中部電力

浜岡原子力発電所 震源を特定せず策定する地震動について

2023年2月24日

標準応答スペクトルに係る補正申請（2021年12月）からの変更について

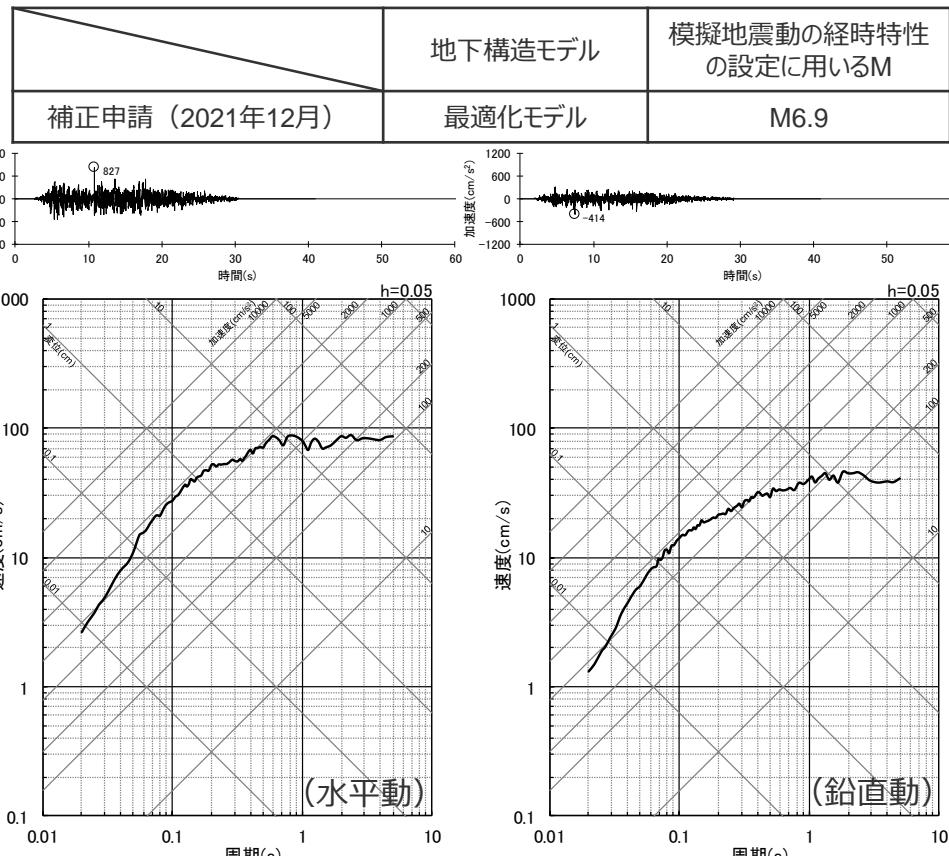
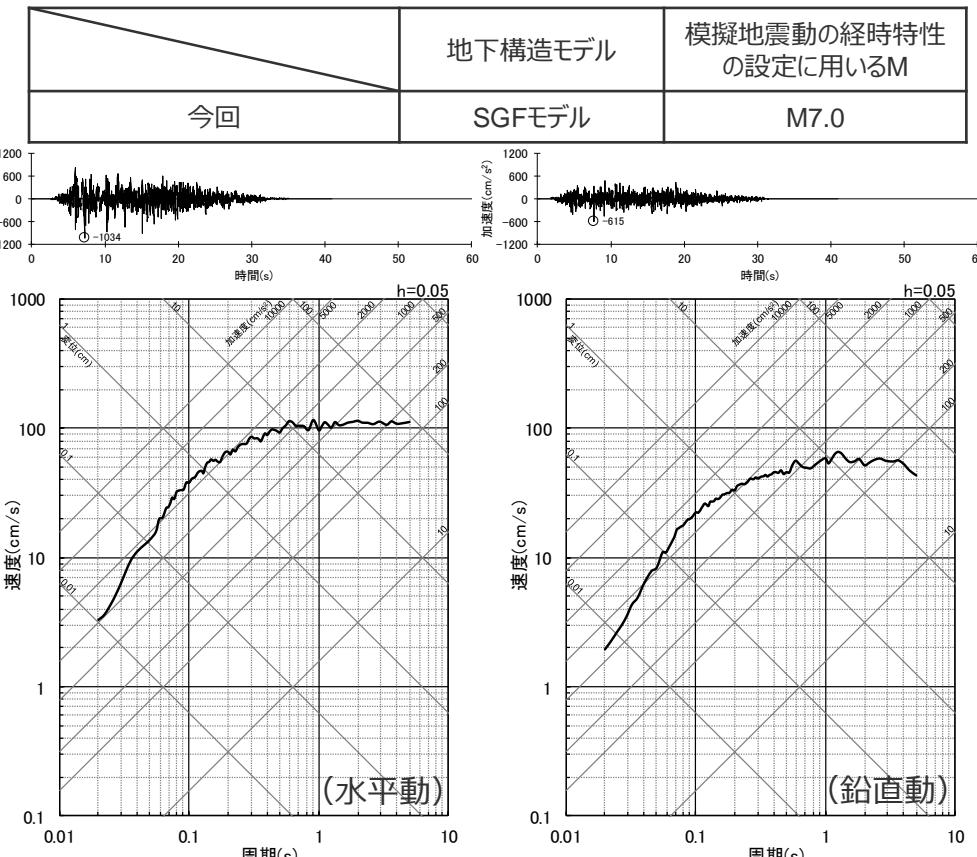
No.	コメント	回答概要	ページ
1	<p>震源を特定せず策定する地震動の標準応答スペクトルに基づく地震動に関する補正申請において、断層モデルを用いた手法による地震動評価で用いる地下構造モデルとは異なる地下構造モデルが用いられているが、先行サイトの審査でもコメントしているとおりその理由の説明が必要であり、地下構造モデルの審査以降に相応な調査や検討、分析の追加が新たに行われてなければ地下構造モデルを新たに設定する妥当性が言えないこと、もし新たなデータや知見が得られたことにより新しく設定した地下構造モデルを用いるということであれば、これまで審査してきた断層モデルを用いた手法の地下構造モデルや地震動評価結果についても再度審査する必要が生じ、審査の長期化に繋がる部分もあることも踏まえて、標準応答スペクトルに基づく地震動の評価方針を説明すること。</p>	<p>標準応答スペクトルに基づく地震動の評価方針については、標準応答スペクトルに基づく地震動の評価に用いる地下構造モデルについて、補正申請から変更し、断層モデルを用いた手法による地震動評価の統計的グリーン関数法で用いた地下構造モデル（SGFモデル）と同じものを用いることとする。</p> <p>また、先行サイトの審査を踏まえ、標準応答スペクトルに基づく地震動の評価に用いる模擬地震動についても、補正申請から変更し、振幅包絡線の経時変化をM7.0で設定して作成することとする。</p>	p.16,44,49, 62,65,67

- 標準応答スペクトルに基づく地震動の評価に用いる地下構造モデルについて、補正申請（2021年12月）では、敷地の地震観測記録に基づき最適化して設定した地下構造モデル（最適化モデル）を用いたが、第1041回審査会合コメント及び先行サイトの審査を踏まえ、断層モデルを用いた手法による地震動評価で用いた地下構造モデル（SGFモデル）と同じものを用いることに変更。
- また、標準応答スペクトルに基づく地震動の評価に用いる模擬地震動について、補正申請（2021年12月）では、振幅包絡線の経時変化をM6.9で設定して作成していたが、先行サイトの審査を踏まえ、振幅包絡線の経時変化をM7.0で設定して作成することに変更。

標準応答スペクトルに係る補正申請（2021年12月）からの変更について (概要)

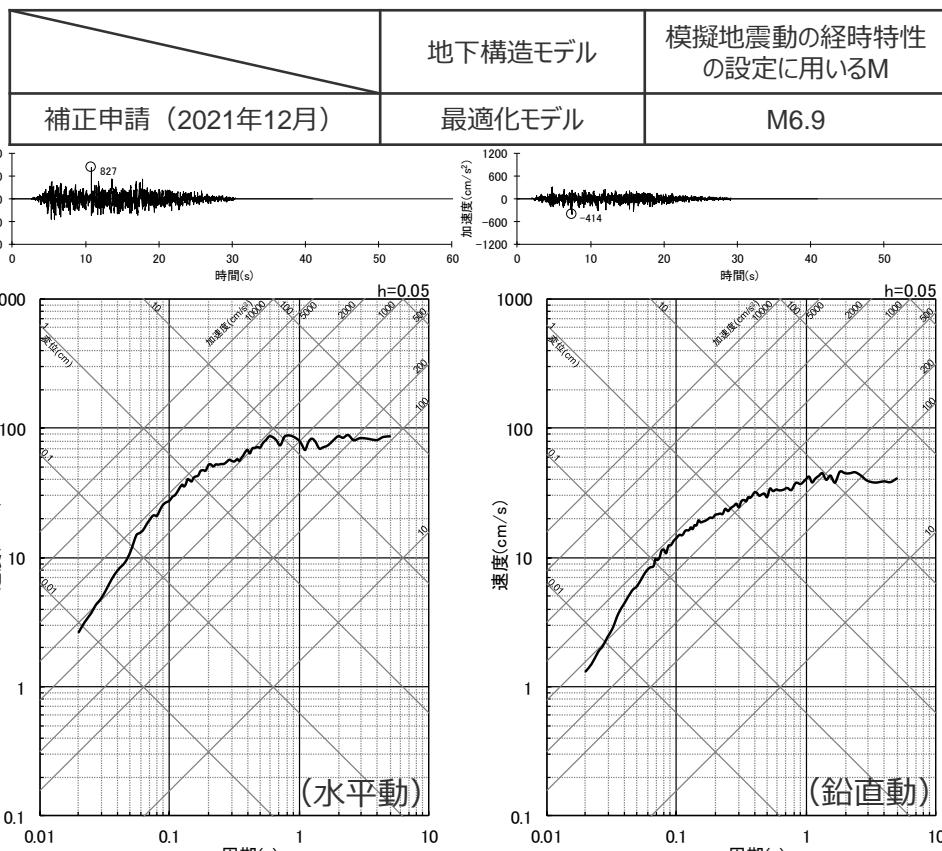
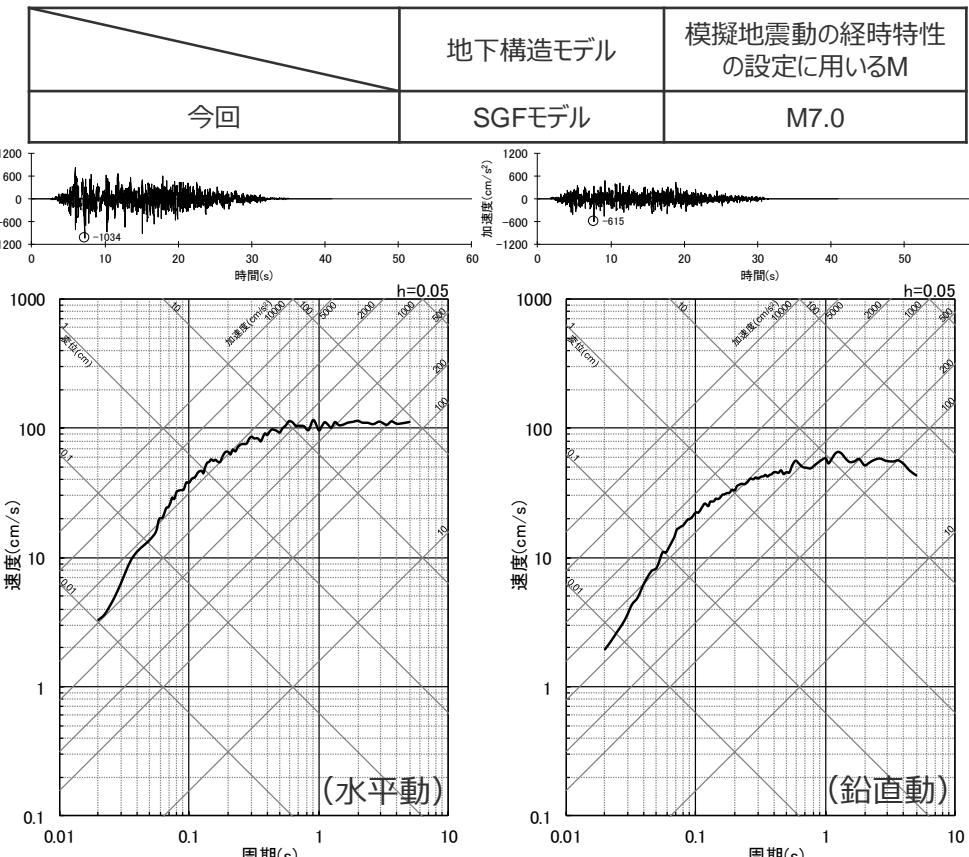
- **断層モデルを用いた手法による地震動評価**では、震源断層モデルと地下構造モデルに基づき、地震動評価を行っている（統計的グリーン関数法）。断層モデルを用いた手法による地震動評価で用いる地下構造モデル（SGFモデル）は、地下構造調査結果に基づくとともに、内閣府(2012)による南海トラフ地震の断層モデルを用いた手法の知見を重視し、内閣府(2012)の震源断層モデルとセットとの考え方から、内閣府(2012)と同じく地震基盤以深の減衰Q値を全層一律に設定している。
 - **標準応答スペクトルに基づく地震動の評価**では、震源モデルを用いない地震観測記録に基づく評価であることを踏まえ、内閣府(2012)の震源断層モデルとセットとして断層モデルを用いた手法用に設定した地下構造モデルではなく、敷地の鉛直アレイ観測で蓄積した記録を重視して、敷地の地震観測記録に基づき最適化して設定した地下構造モデル（最適化モデル）を用いた（2021年12月補正申請）。
- ⇒ 第1041回審査会合コメント及び先行サイトの審査を踏まえ、標準応答スペクトルに基づく地震動の評価に用いる地下構造モデルについて、断層モデルを用いた手法による地震動評価で用いた地下構造モデル（SGFモデル）と同じものを用いることに変更。

- 標準応答スペクトルに基づく地震動の評価に用いる地下構造モデルについて、補正申請（2021年12月）では、敷地の地震観測記録に基づき最適化して設定した地下構造モデル（最適化モデル）を用いたが、第1041回審査会合コメント及び先行サイトの審査を踏まえ、断層モデルを用いた手法による地震動評価で用いた地下構造モデル（SGFモデル）と同じものを用いることに変更。
- また、標準応答スペクトルに基づく地震動の評価に用いる模擬地震動について、補正申請（2021年12月）では、振幅包絡線の経時変化をM6.9で設定して作成していたが、先行サイトの審査を踏まえ、振幅包絡線の経時変化をM7.0で設定して作成することに変更。
